**INFORME DE HITO DE CONTROL  
N° 131-2024-OCI/5332-SCC**

**PROYECTO: “MEJORAMIENTO DEL SERVICIO DE  
EDUCACIÓN INICIAL, PRIMARIA Y SECUNDARIA EN  
LA I.E. N° 88027 EN EL A.H.R. LACRAMARCA BAJA  
DEL DISTRITO DE CHIMBOTE – PROVINCIA DE SANTA  
– DEPARTAMENTO DE ANCASH”**

**HITO DE CONTROL N° 1 – APROBACIÓN DE EXPEDIENTE  
TÉCNICO**

IMÁGENES N°s 2 Y 3  
VISTA DE SS.HH. DE PRIMARIA Y SECUNDARIA

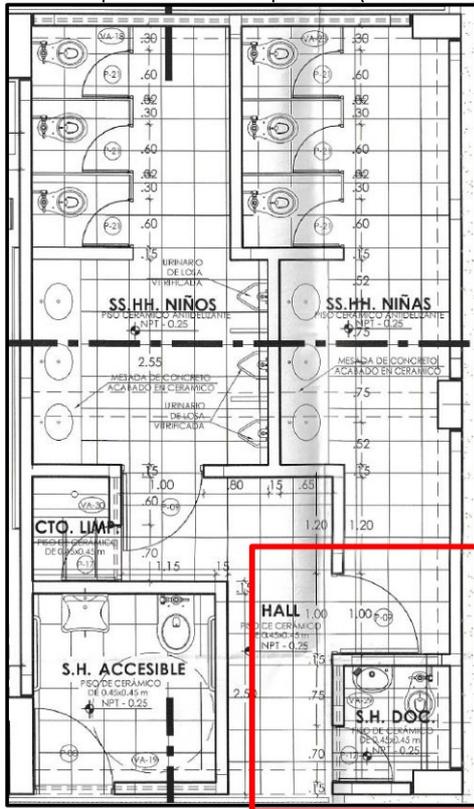
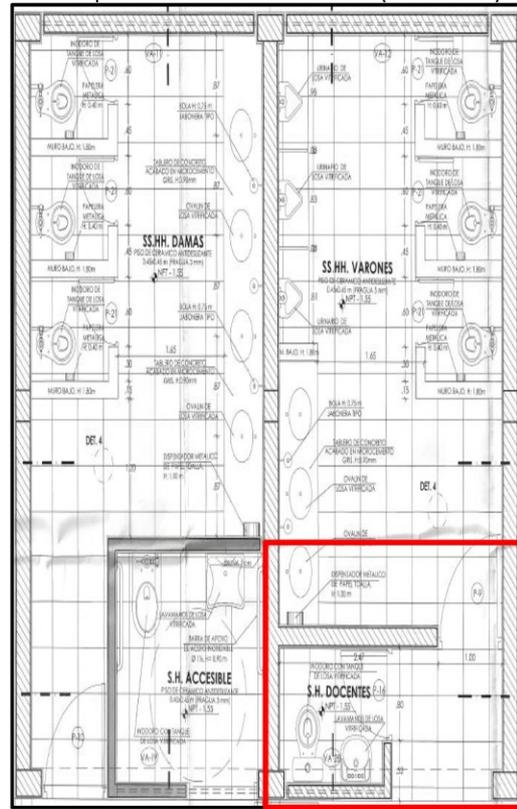
De la revisión de los planos arquitectura del expediente técnico aprobado por la Entidad, se evidencia que, se han considerado los servicios higiénicos para el personal docente, contiguos a los servicios higiénicos de los estudiantes de primaria y secundaria, tal como se observa a continuación:

IMAGEN N° 4  
VISTA DE LABORATORIO DE CIENCIAS

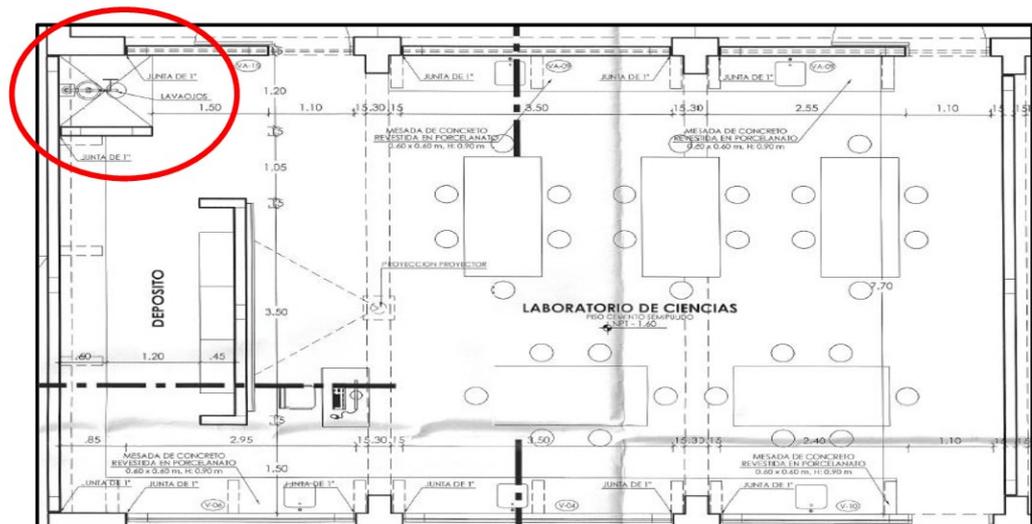
De la revisión del plano A-20 del expediente técnico aprobado por la Entidad, se observa que en el laboratorio de ciencias se ha considerado, lavaojos, tal como se muestra a continuación:

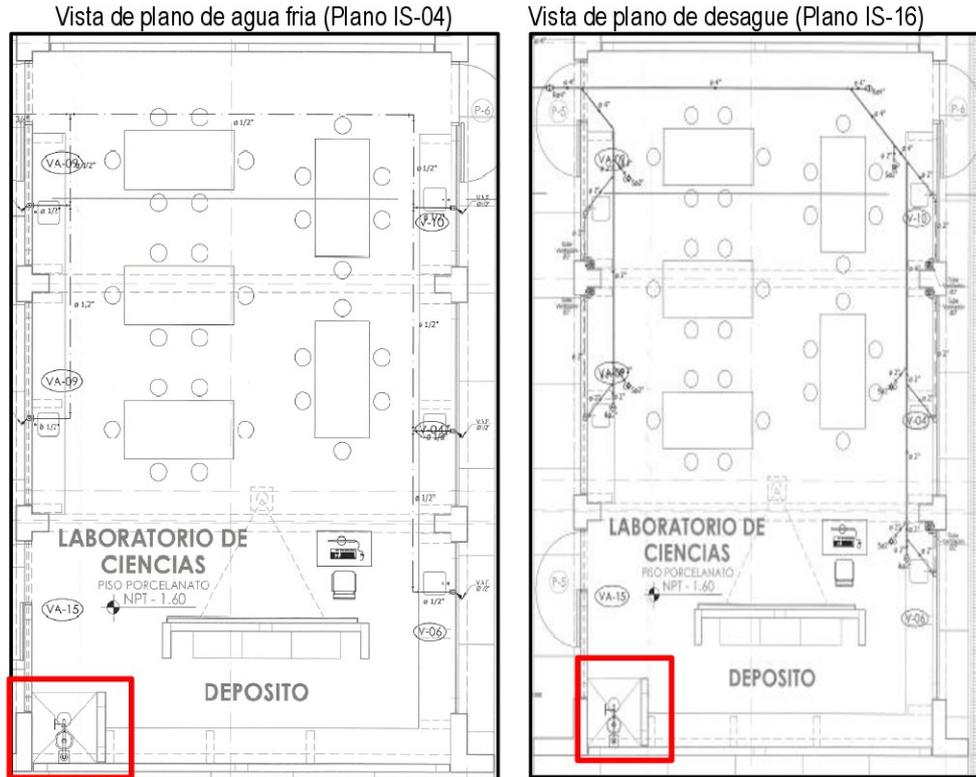
Asimismo, de la revisión de los planos de instalaciones sanitarias, de observa que el lavaojos proyectado no cuenta con instalaciones de agua ni de desagüe, así como, no cuenta con detalle del tipo de lavaojos que será instalado, tal como se muestra a continuación:

**IMAGEN N° 8**  
**VISTA DE REJILLAS INSTALADAS ANTES DEL INGRESO A LAS AULAS**

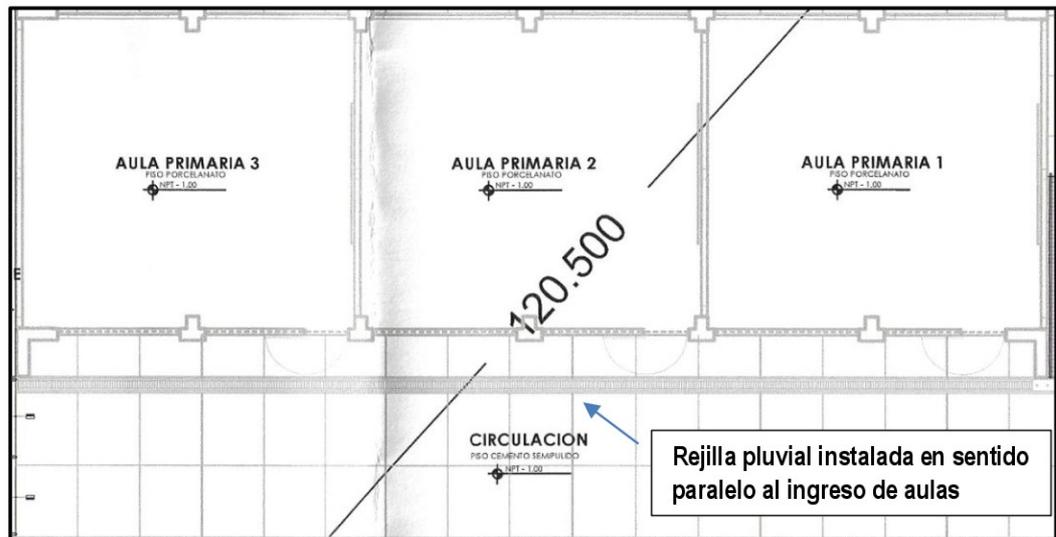
- Asimismo, se ha observado que algunas de las rejillas pluviales proyectadas, por las cuales se acceden a los ambientes proyectados, están colocados de manera paralela al sentido de circulación, tal como se muestra a continuación:

Lo mostrado anteriormente, incumple literal d) del artículo 5° de la norma técnica A.120 del Reglamento Nacional de edificaciones, el cual menciona que, en las vías de circulación dentro de la edificación, deben instalarse rejillas con sentido perpendicular al sentido de circulación, como se puede observar en la imagen siguiente:

Plano en planta del bloque 2° (Plano A-13)

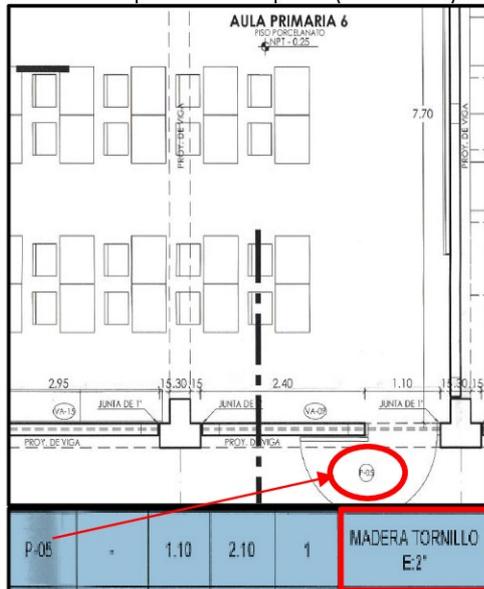
- El plano A-13 del bloque 2°, indica que la puerta de las aulas es de tipo "P-05" el cual de acuerdo al mismo plano es de madera tornillo de e=2"; sin embargo, el plano A-14 del bloque 2°, muestra en los cortes y elevaciones que la puerta de las aulas será contraplacada de MDF, tal como se muestra a continuación:

De acuerdo a los mostrado en las imágenes anteriores existe incompatibilidad entre los planos A-13 y A-14, respecto al tipo de puerta, lo que podría generar controversias durante la ejecución de la obra.

IMAGEN N° 12  
DETALLE DE EQUIPAMIENTO TALLER CREATIVO (BLOQUE 4)

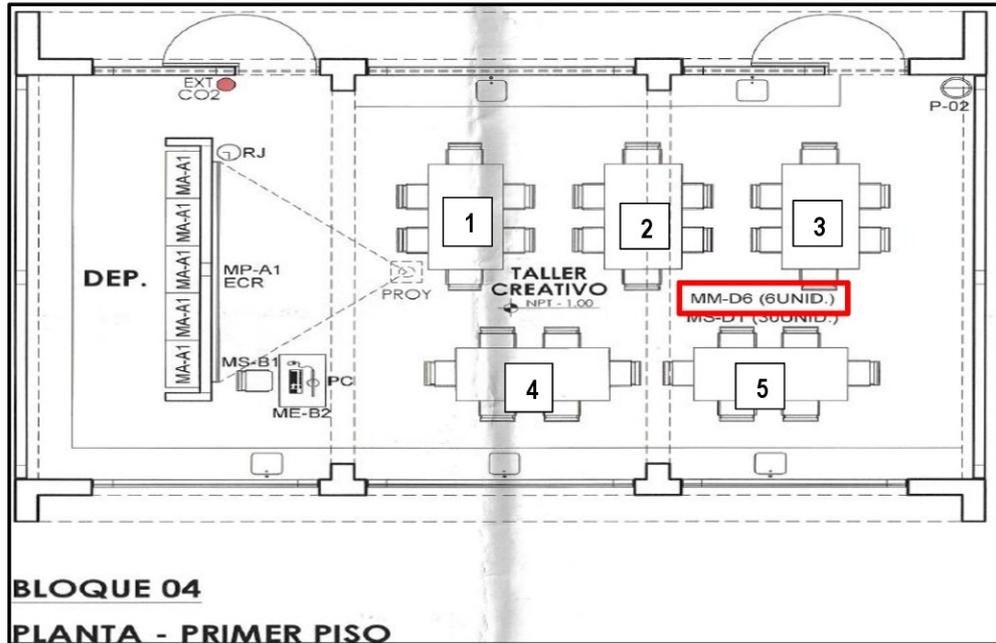
- El plano EQ-01, muestra el equipamiento del taller creativo (Bloque 4), en este plano se puede observar que el dibujo muestra cinco (5) mesas de código MM-D6, sin embargo, en cantidad se ha considerado seis (6) unidades, existiendo una incompatibilidad, tal como se muestra a continuación:

IMAGEN N° 13  
DETALLE DE EQUIPAMIENTO DEL BLOQUE 14

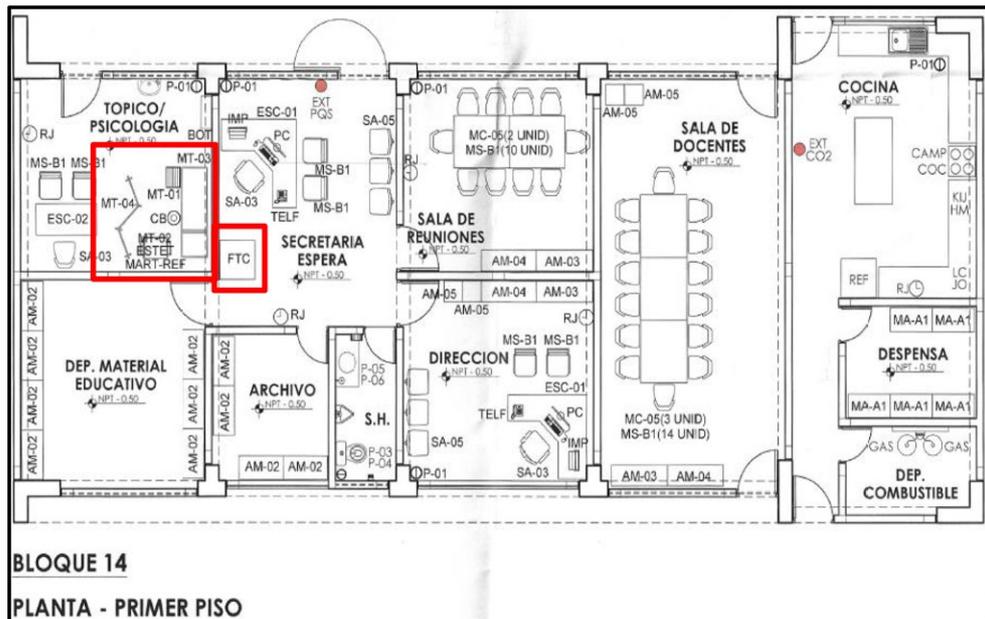
- El plano EQ-02, muestra el equipamiento del área administrativa (Bloque 14), en este plano se puede observar que el dibujo muestra equipamiento con códigos MT-01, MT-02, MT-03, MT-04 y FTC, sin embargo, no existe la descripción de dichos códigos en las tablas n.° 1, 2 y 3 del mismo plano, tal como se muestra a continuación:

IMAGEN N° 14  
DETALLE DE EQUIPAMIENTO DEL BLOQUE 15

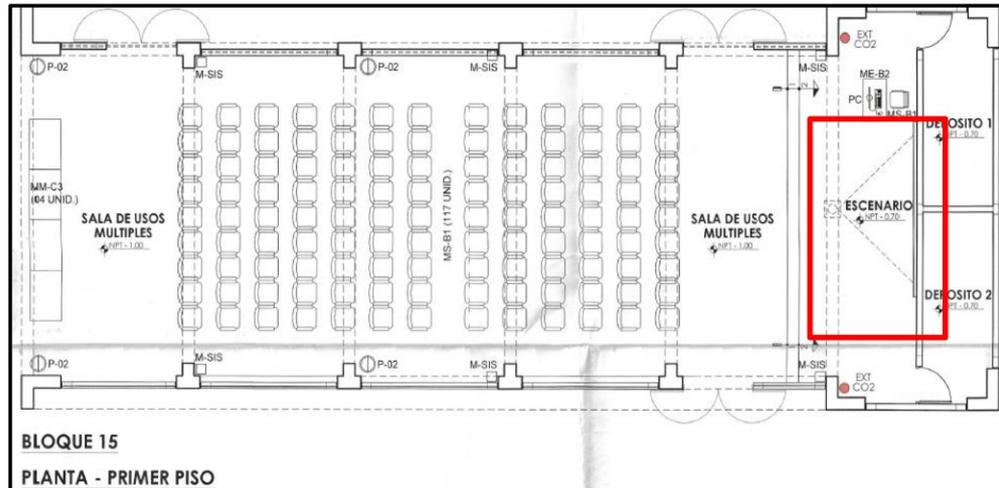
- El plano EQ-02, muestra el equipamiento de la sala de usos múltiples (Bloque 15), donde se puede observar que no se ha considerado el equipamiento con pizarra (MP-A1) y Ecran (ECR), tal como se muestra a continuación:

IMAGEN N° 15  
VISTA DE PLANTA GENERAL DEL PROYECTO

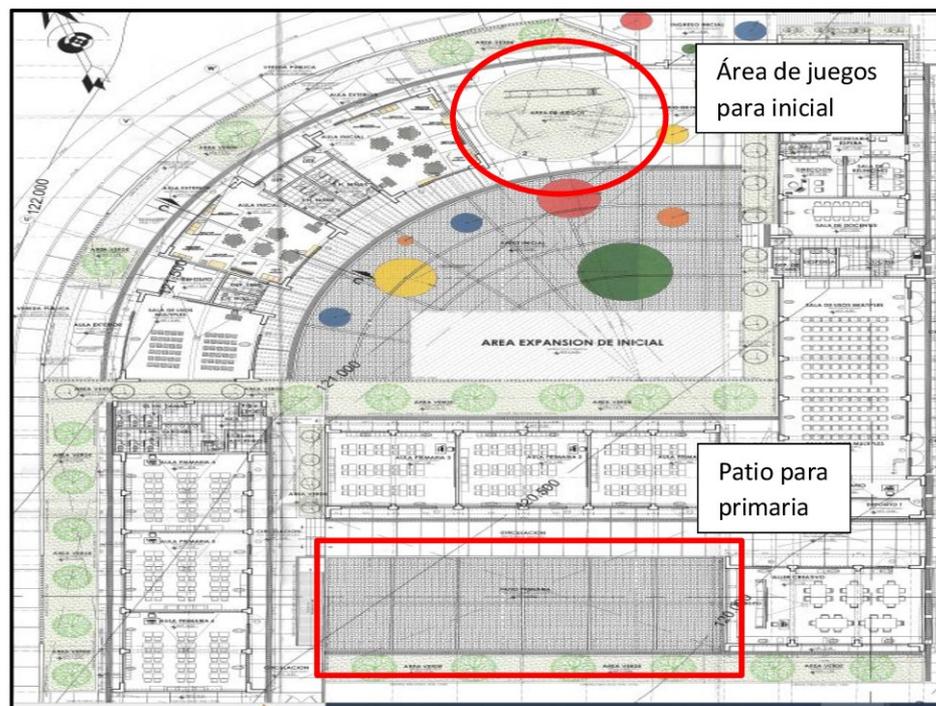
- De acuerdo al plano A-03, plano de planta general, se han proyectado un área de juegos para inicial y un patio para primaria, sin embargo, no se ha proyectado una protección contra la radiación solar, para los alumnos que hagan uso de estos espacios, tal como se muestra a continuación:

**IMAGEN N° 19**  
**INSTALACION ELECTRICA DE LOS MODULOS PREFABRICADOS**

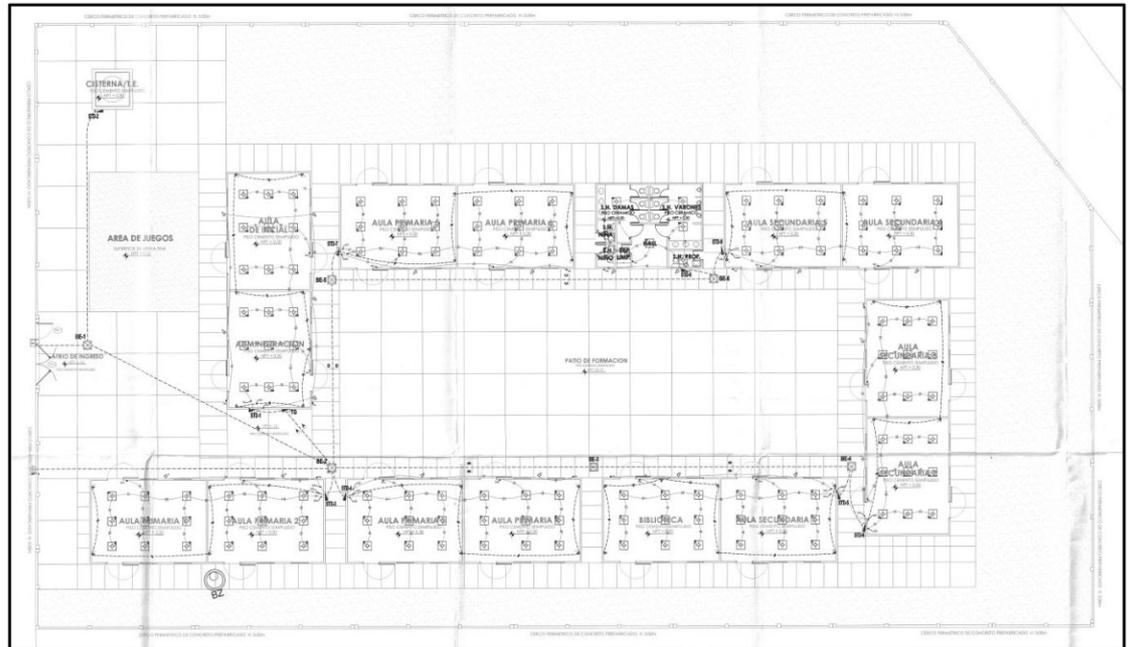
En el plano PC-08 “Plan de contingencia – Instalaciones eléctricas”, se contempló la instalación eléctrica para los ambientes prefabricados y electrobomba, para ello, se consideró un tablero general de distribución (TG), nueve (9) sub-tableros de distribución (STD), alumbrado y tomacorriente que serán conducidas mediante conductores enterrados a 0,60m de profundidad, que permitirá el servicio de energía eléctrica interior y exterior de los ambientes prefabricadas y para la electrobomba que permitirá la impulsión del agua desde la cisterna al tanque elevado, como se muestra en la imagen

Asimismo, de la revisión efectuada al plan de contingencia, no se aprecia la memoria de cálculo de las instalaciones eléctricas, sin embargo, en el artículo 7 "Evaluación de la demanda" de la Norma Técnica EM.010 "Instalaciones eléctricas interiores del Reglamento Nacional de Edificaciones", señala que los proyectos incluyen necesariamente un análisis de la potencia instalada y máxima demanda de potencia que requieran las instalaciones proyectadas, asimismo, en el artículo 10 "Instalaciones eléctricas provisionales" de la referida norma indica para las instalaciones eléctricas provisionales deben cumplir con lo establecido en esta misma Norma Técnica.

IMAGEN N° 21  
DETALLE DE INSTALACIÓN DE LAVATORIO E INODORO

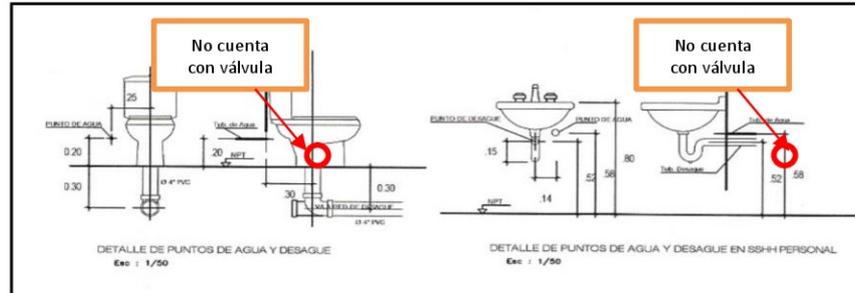
- Asimismo, en los planos "IS-02, IS-03, IS-04, IS-05, IS-06, IS-07- Instalaciones sanitarias de agua fría", hacen referencia al detalle de agua y desagüe, tal como se muestra a continuación:

"(...)  
I) El sistema de alimentación y distribución de agua de una edificación estará dotado de válvulas de interrupción, como mínimo en los siguientes puntos:  
(...)  
- En edificaciones de uso público masivo, **se colocará una llave de ángulo en la tubería de abasto de cada inodoro o lavatorio**". (énfasis nuestro)

IMAGEN N° 22  
DETALLE DEL ISOMETRICO DE TANQUE ELEVADO Y CISTERNA

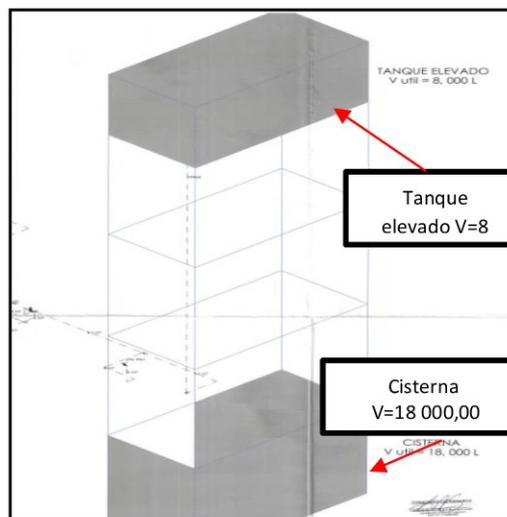
- En el plano IS-08 "Instalaciones sanitarias de agua fría", se detallan las instalaciones isométricas y se verifica que la cisterna de agua tiene un volumen de 18 000,00 litros y el tanque elevado de agua tiene una capacidad de 8 000,00 litros, como se muestra a continuación:

**IMAGEN N° 23  
DETALLE DE LA CASETA DE BOMBEO**

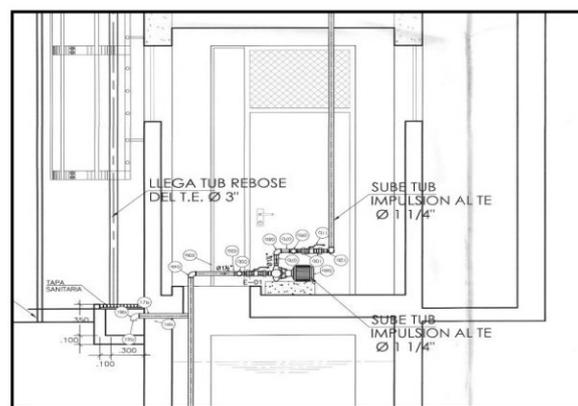
- En el plano IS-28 "Instalaciones sanitarias – Cisterna tanque elevado", se han identificado varias irregularidades que contravienen la normativa establecida:

**Detalles del piso:** El piso no presenta las características requeridas, como ser impermeable y contar con una pendiente no menor al 2% hacia los desagües previstos.

Estas observaciones incumplen lo establecido en el subnumeral 2.5 del Sub-Título III.3 de la norma, que son fundamentales para garantizar la funcionalidad y la seguridad de las instalaciones sanitarias, conforme se muestra en la siguiente imagen:

**IMAGEN N° 25**  
**ZONA 2 – NIVEL SECUNDARIA, INSTALACIONE SANITARIAS – AGUA FRÍA**

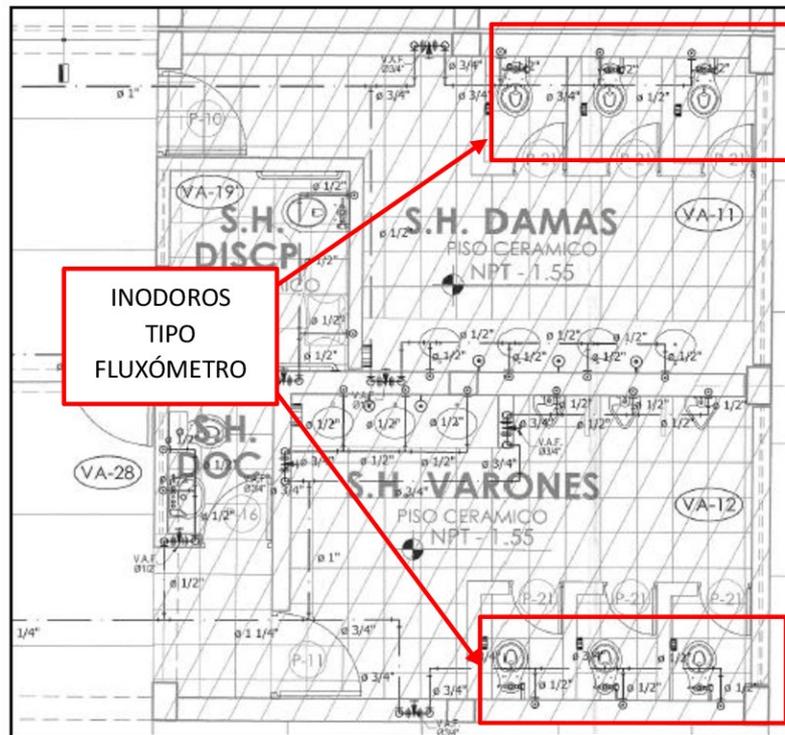
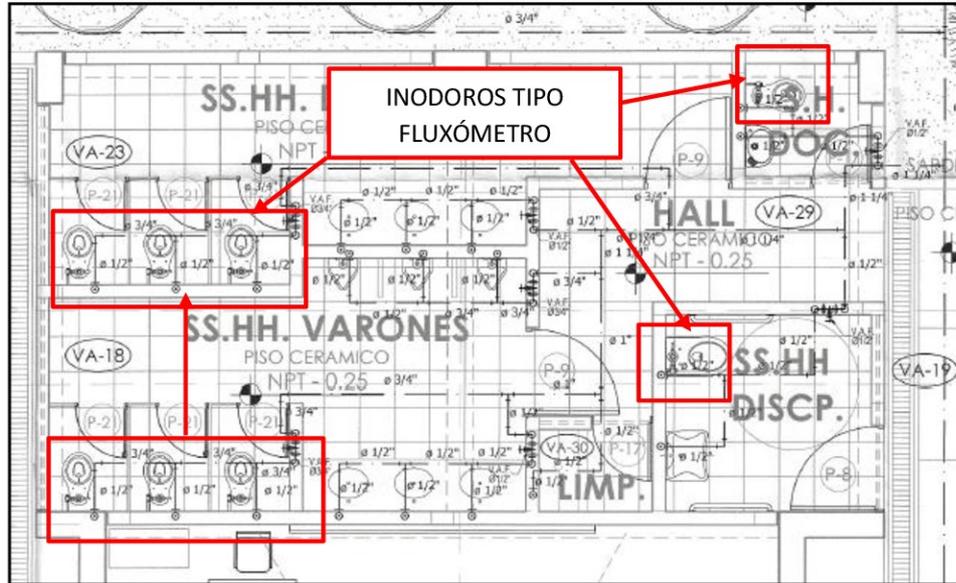
De la comparación entre el presupuesto (folio 1 538) y los planos del expediente técnico (folios 354 y 350), se advierte que presenta incompatibilidad respecto a la descripción del inodoro loza vitrificada c/tanque de acción mientras que en los

planos de la zona 2 del nivel primario y zona 6 del nivel secundario se muestra inodoros tipo fluxómetro, tal como se muestra a continuación:
